חוות דעת הנדסית

נושא הביקורת:

התבקשתי ע"י [REDACTED] לבצע בדיקה הנדסית לליקויי בנייה בדירה מס' [REDACTED] הממוקמת בקומה [REDACTED] בבית מגורים משותף הממוקם ברחוב [REDACTED].

זכוכיות זזות במעקה

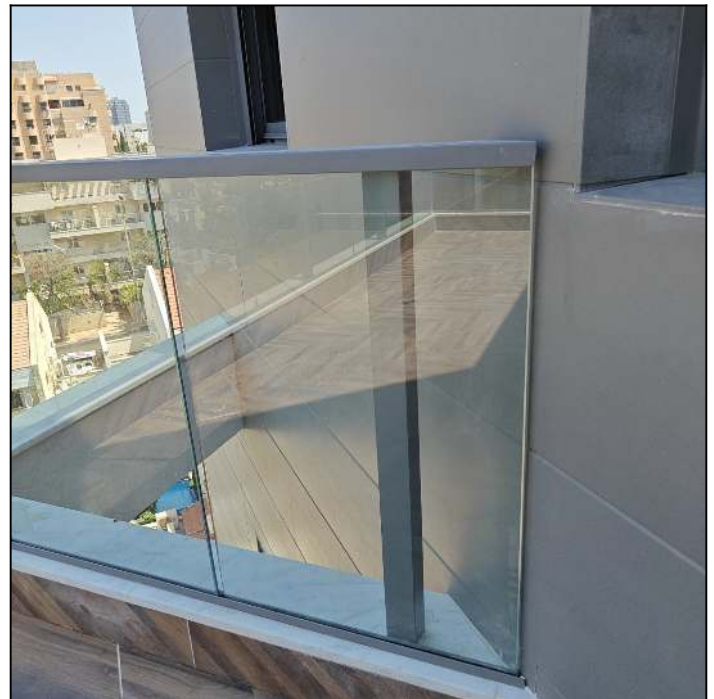
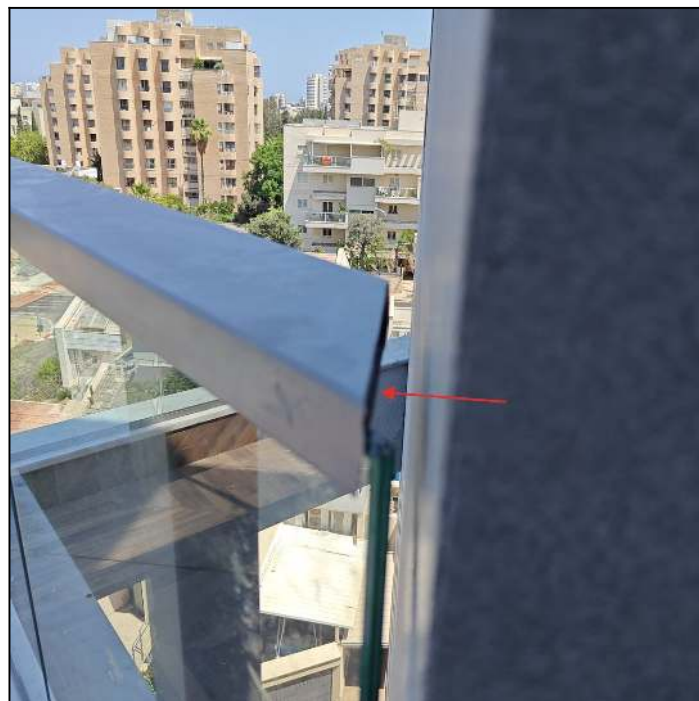
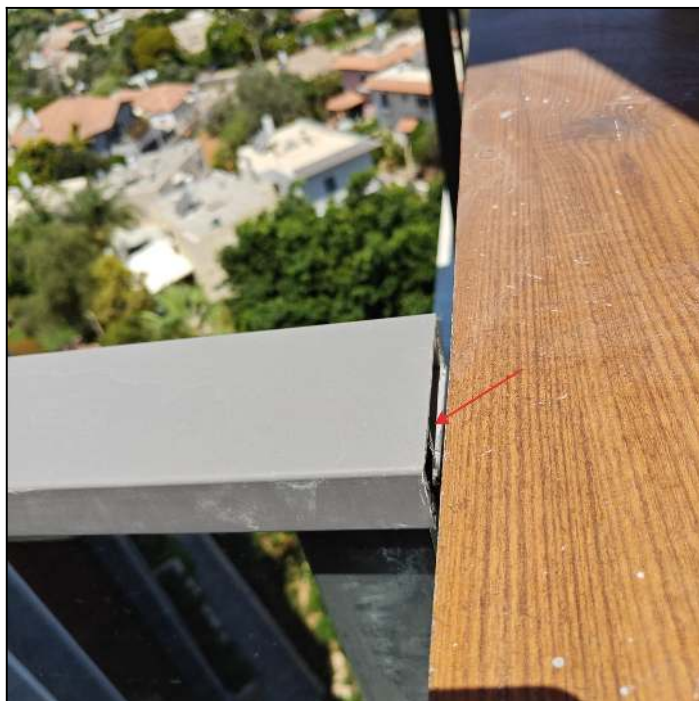
אלומיניום	6.7 קטגוריה
הליקוי	קיבוע לקוי של זכוכיות במעקים. חסרות סגירות בקצה אזן מעקים.
דרוש	יש לקבע כראוי את הזכוכיות במסגרות מעקים למניעת תזוזות. התקנת מכסים מתאימים בקצה אזן מעקים.
מחיר	700 ש"ח (מחיר ליחידה: 700 ש"ח, כמות: 1 קומפ')

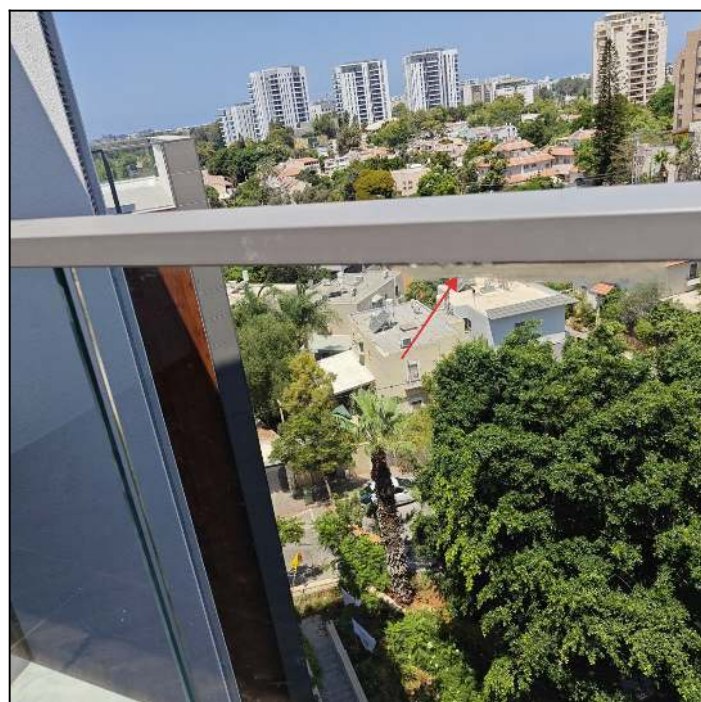
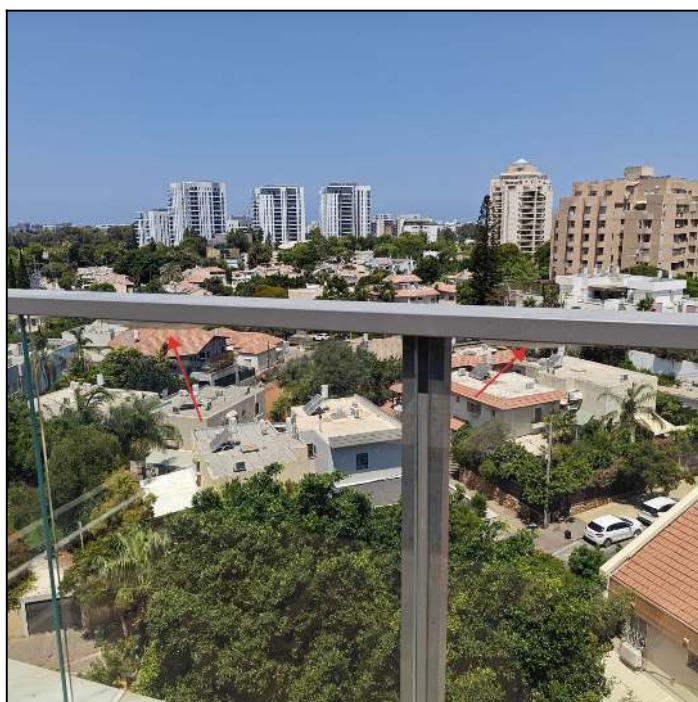
אלומיניום	6.8 קטגוריה
עודפי סילקון בזכוכיות מעקים	הליקוי
ניקוי עודפי סיליקון מזכוכיות	דרוש
250 ש"ח (מחיר ליחידה: 250 ש"ח, כמות: 1 קומפ')	מחיר

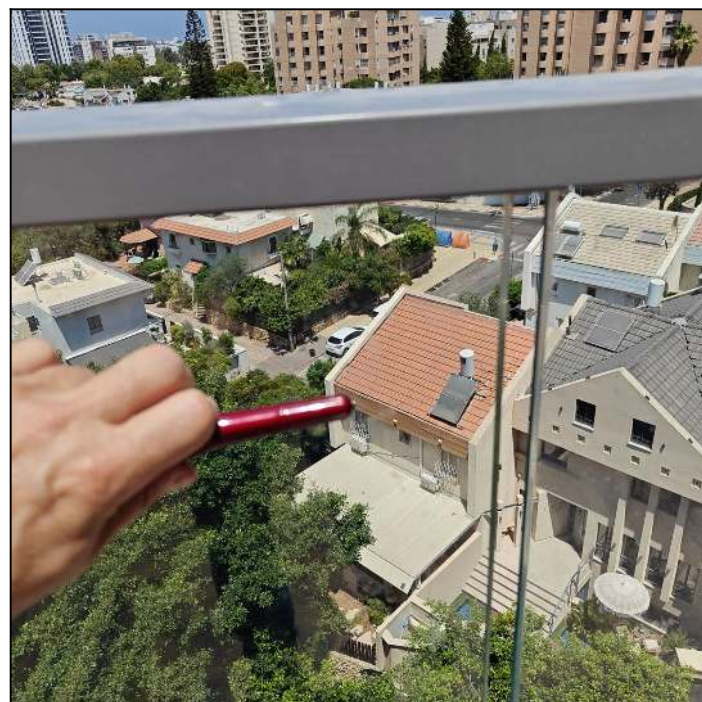
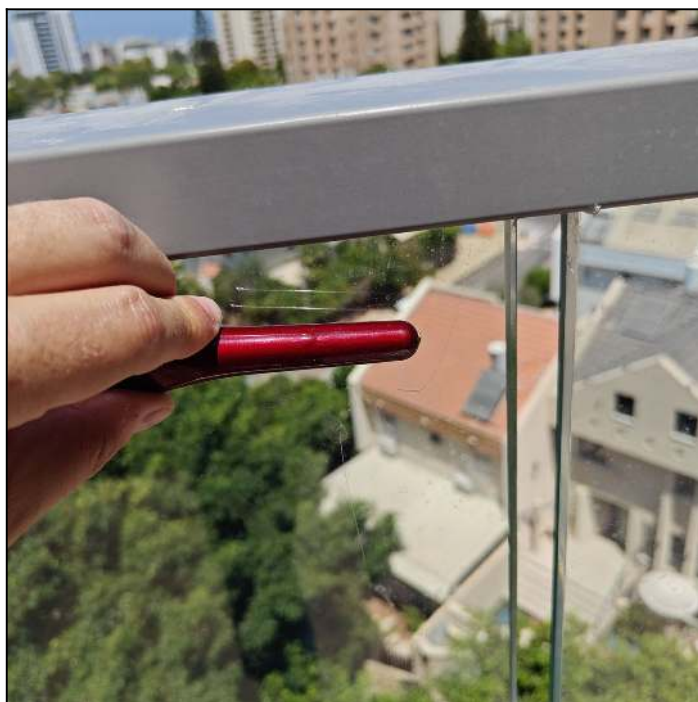
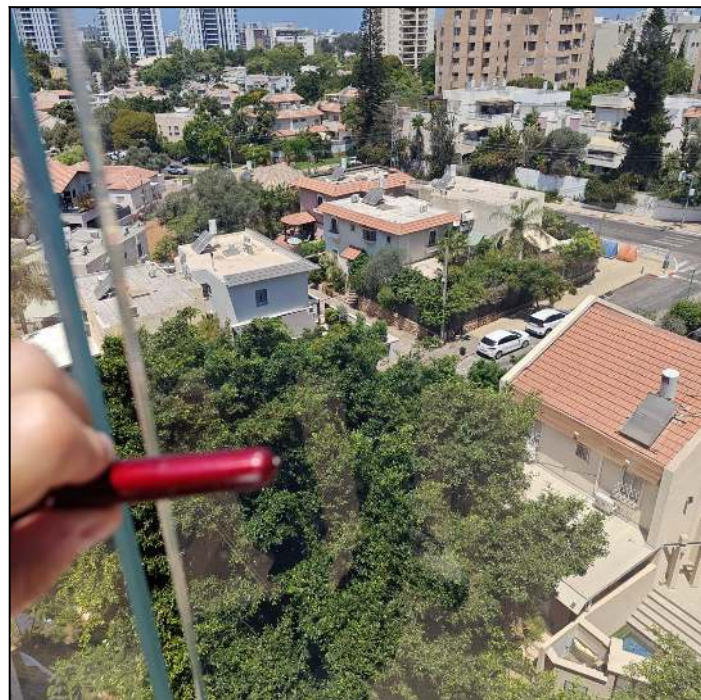
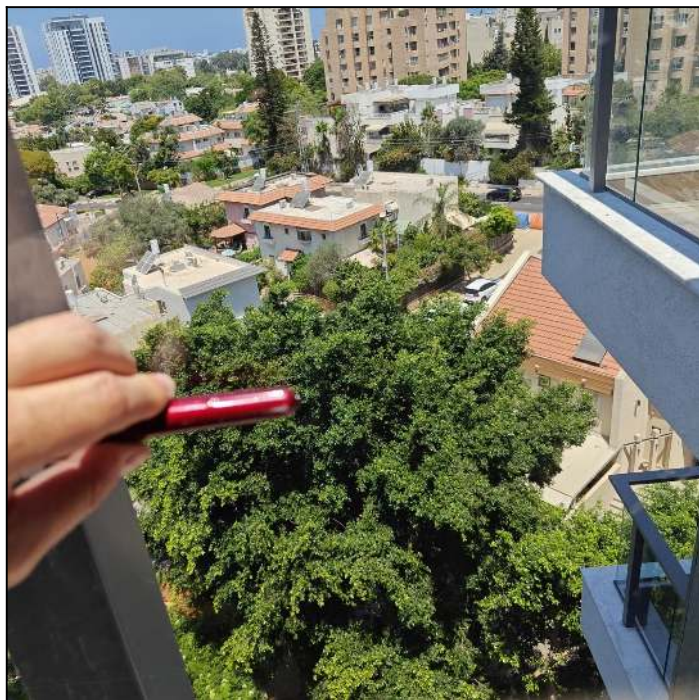
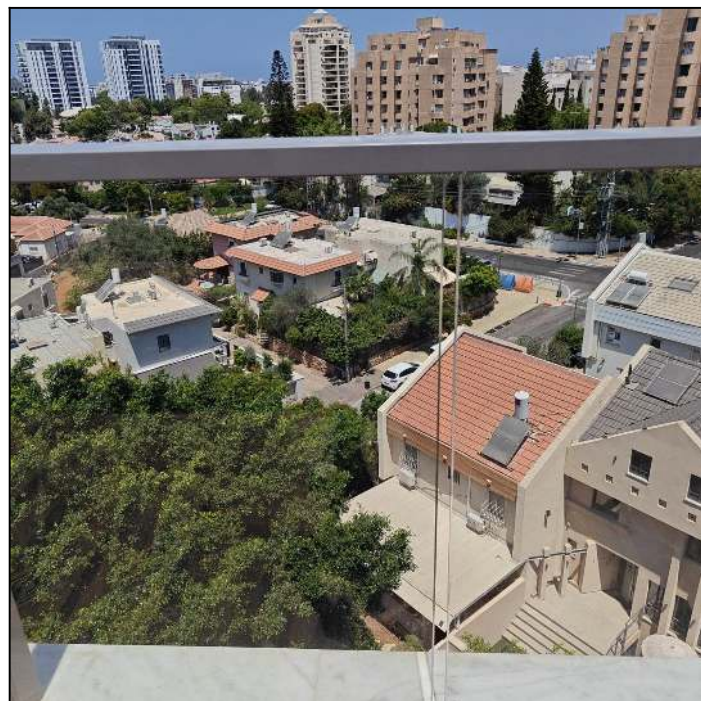
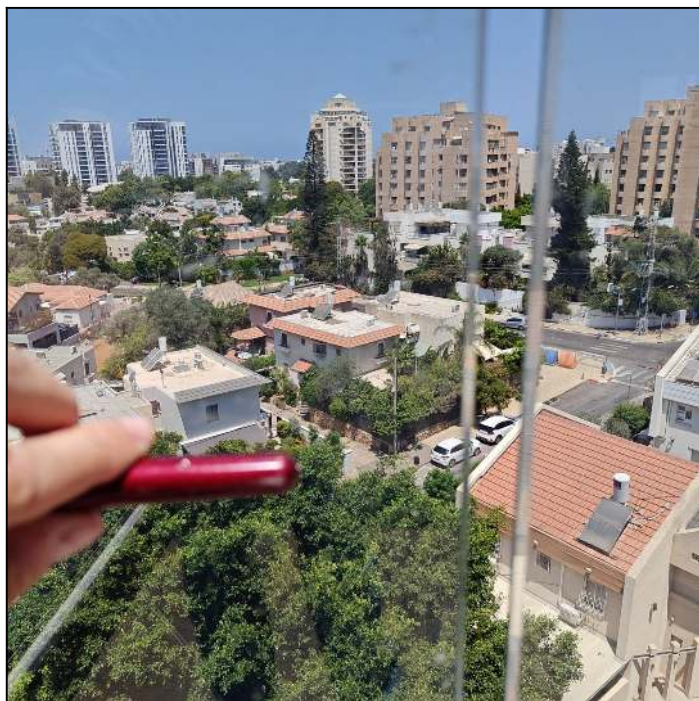
6.9 קטגוריה אלומיניום	
הליקוי	שריטות בזכוכיות במעקים: שדה 4, מצד ימין. שדות 1,2 מצד שמאל בכיוון מערב מול וויטרינה שדה 2 מימין בכיוון מערב מול קיר
הערה	זכוכיות מעקים עם אבק, יש לבדוק פעם נוספת לאחר ניקוי
דרוש	נדרש להחליף זכוכיות פגומות במעקים
מחיר	5,200 ש"ח (מחיר ליחידה: 1,300 ש"ח, כמות: 4 יח')

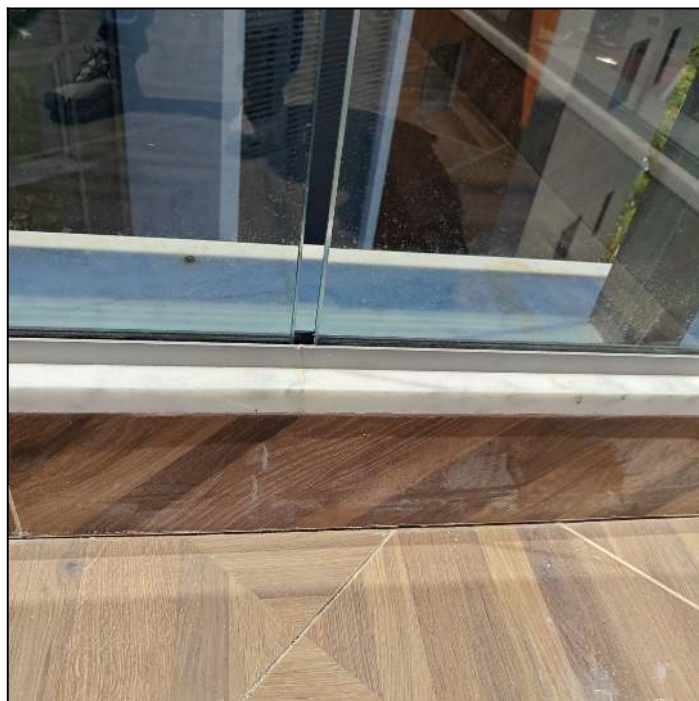
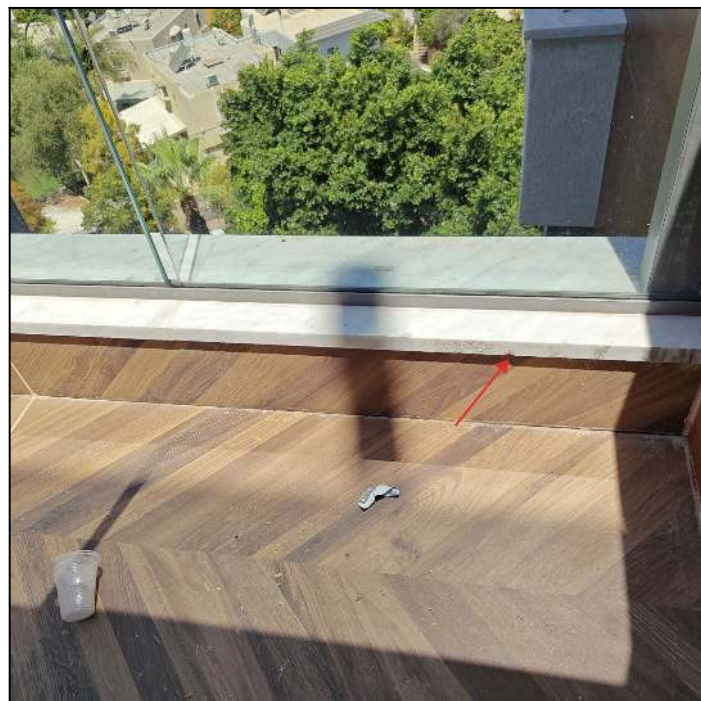
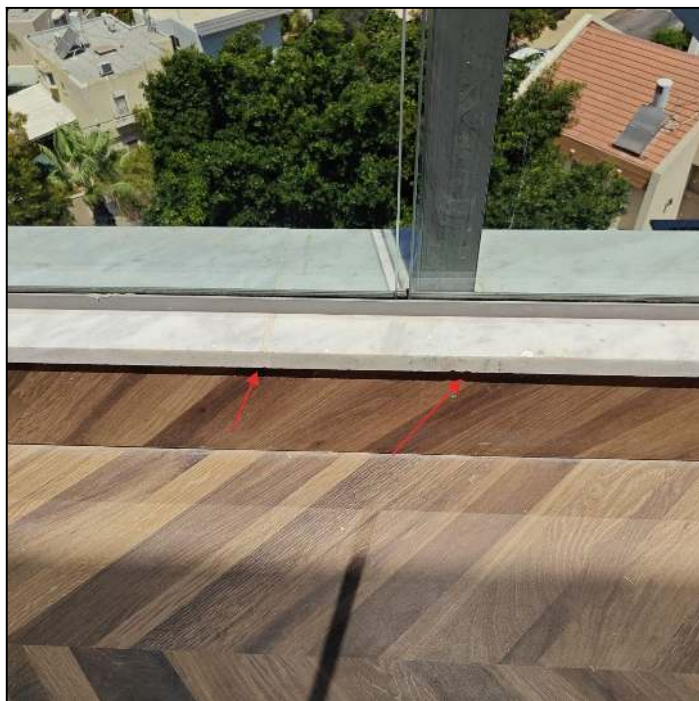
6.10 קטגוריה	עבודות אבן טבעית
הליקוי	פגמים בלוחות קופינג במדרך מעקה
הערה	במידה ולא ניתן לתקן בצורה אסתטית, יש להחליף את לוחות הקופינג, לא כלול בעלות
דרוש	תיקון פגמים עם דבק שיש בצורה אסתטית
מחיר	700 ש"ח (מחיר ליחידה: 700 ש"ח, כמות: 1 קומפ')

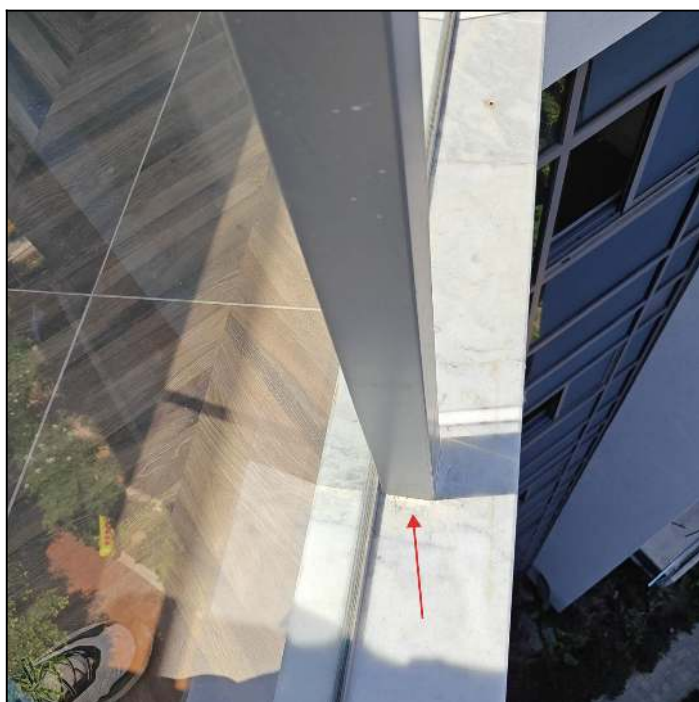
עבודות אבן טבעית	6.11 קטגוריה
חיתוכים בולטים לעמודי מעקים בלוחות קופינג	הליקוי
תיקוני דבק שיש בצורה אסטטית או התקנת רוזטות שיסתירו את החיתוכים	דרוש
850 ש"ח (מחיר ליחידה: 850 ש"ח, כמות: 1 קומפ')	מחיר

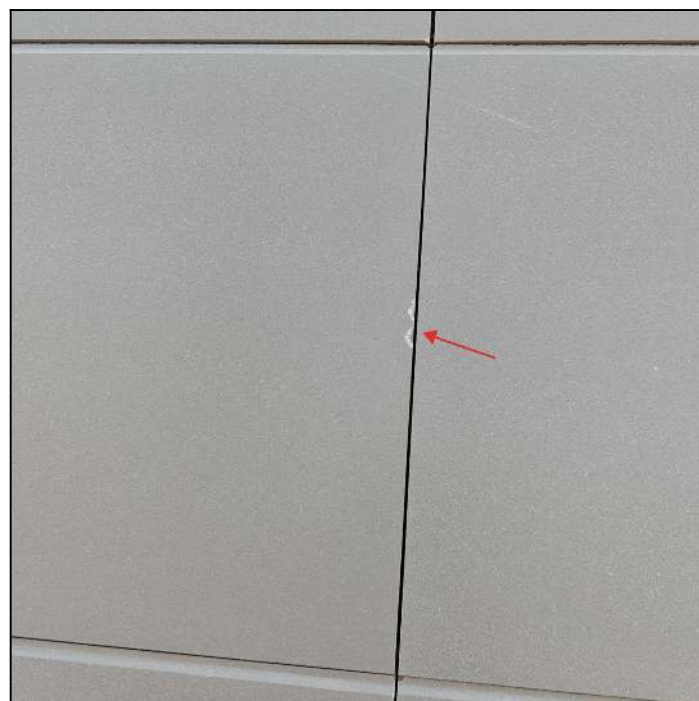
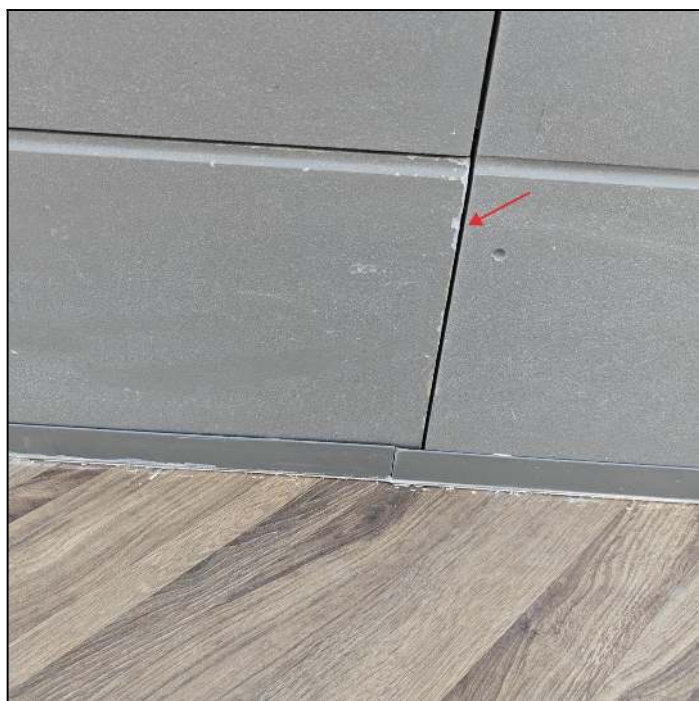
6.12 קטגוריה	חיפוי קל
הליקוי	פגמים בלוחות חיפוי קל בקיר
דרוש	החלפת לוחות פגומים
מחיר	2,400 ש"ח (מחיר ליחידה: 2,400 ש"ח, כמות: 1 קומפ')

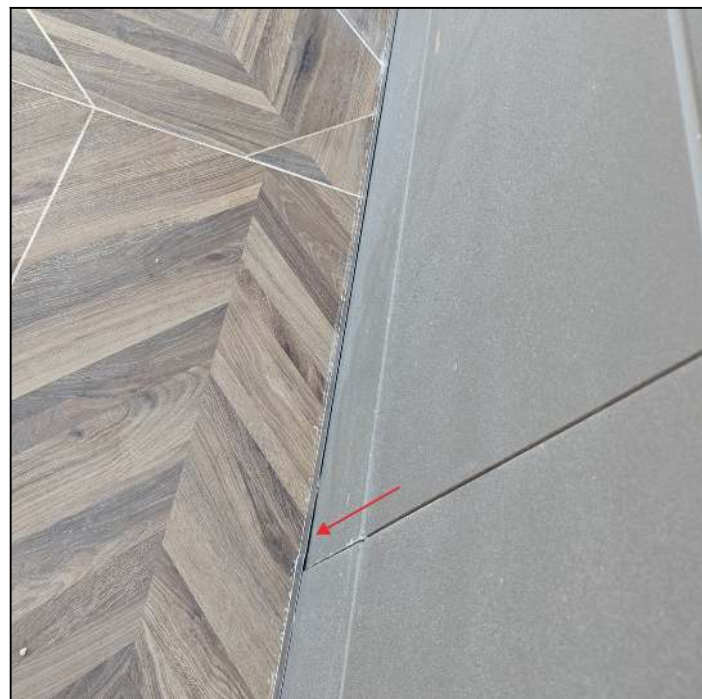
6.14 קטגוריה	חיפוי קל
הליקוי	סרגל לא אחיד, הידבקות סרגל לקויה בתחתית קירות
זרוע	התקנת סרגלים בקו אחיד והדבקתם כראוי
מחיר	600 ש"ח (מחיר ליחידה: 600 ש"ח, כמות: 1 קומפ')

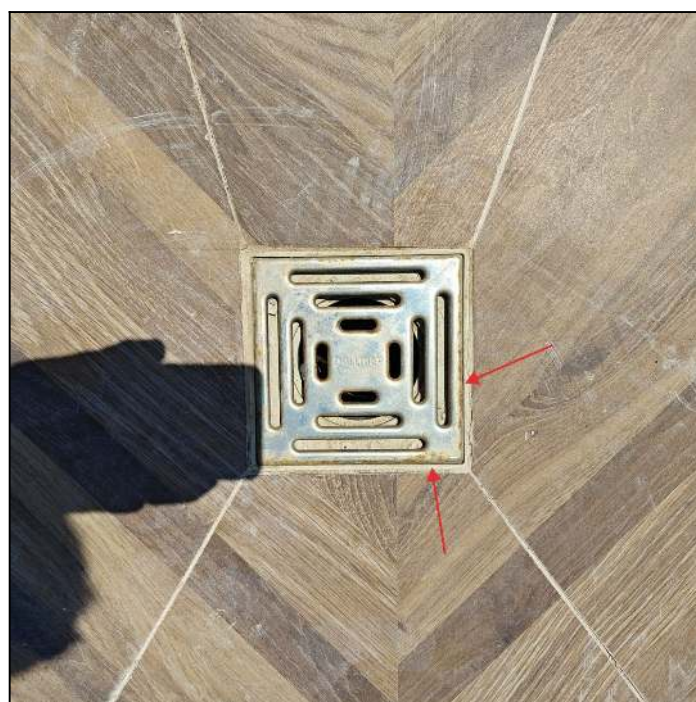
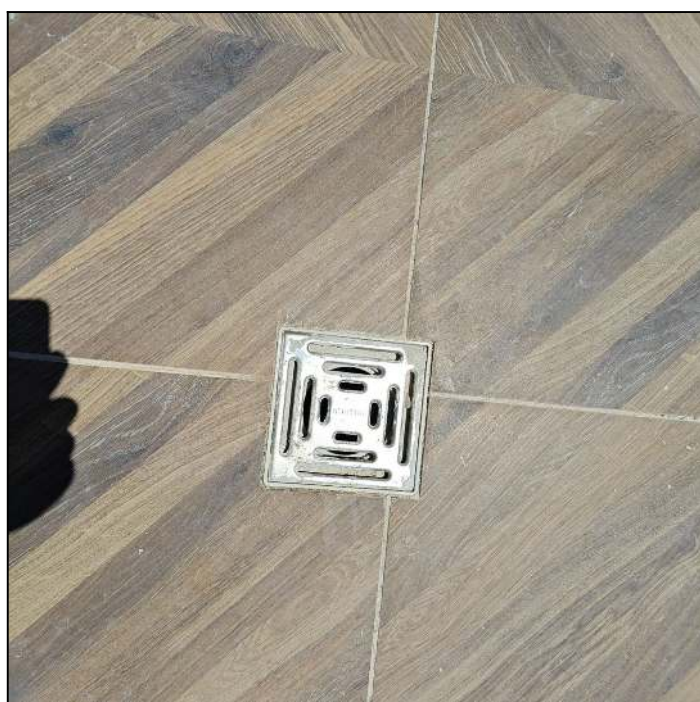
7.1 קטגוריה	אינסטלציה סניטרית וניקוז
הליקוי	קורוזיה במכסי ניקוז מברזל
דרוש	החלפת מכסי רשת, התקנת מכסים אל חלד בניקוזים
מחיר	450ש (מחיר ליחידה: 150ש, כמות: 3 יח')

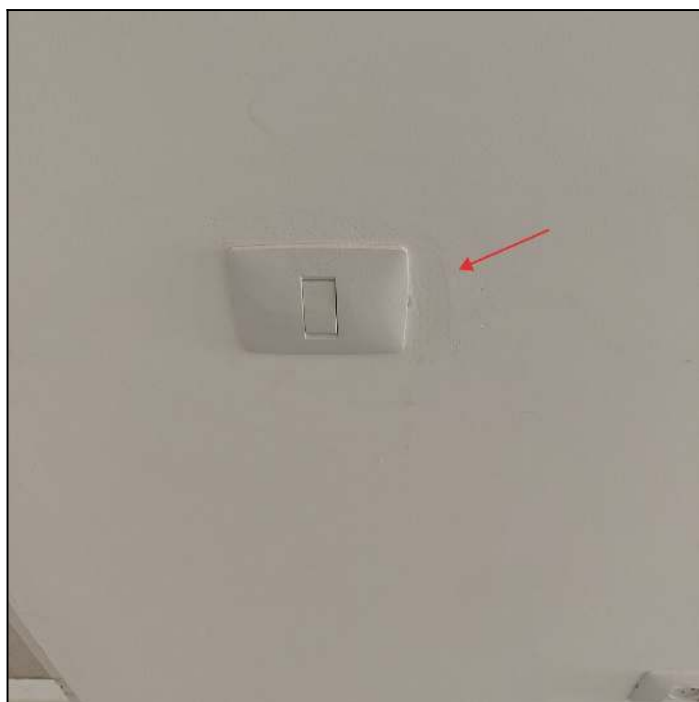
8.1 קטגוריה	עבודות טיח וצבע
הליקוי	צבע לקוי מסביב אביזרי חשמל
דרוש	צביעה אחידה וחלקה מסביב אביזרי חשמל
מחיר	250 ש"ח (מחיר ליחידה: 250 ש"ח, כמות: 1 קומפ')
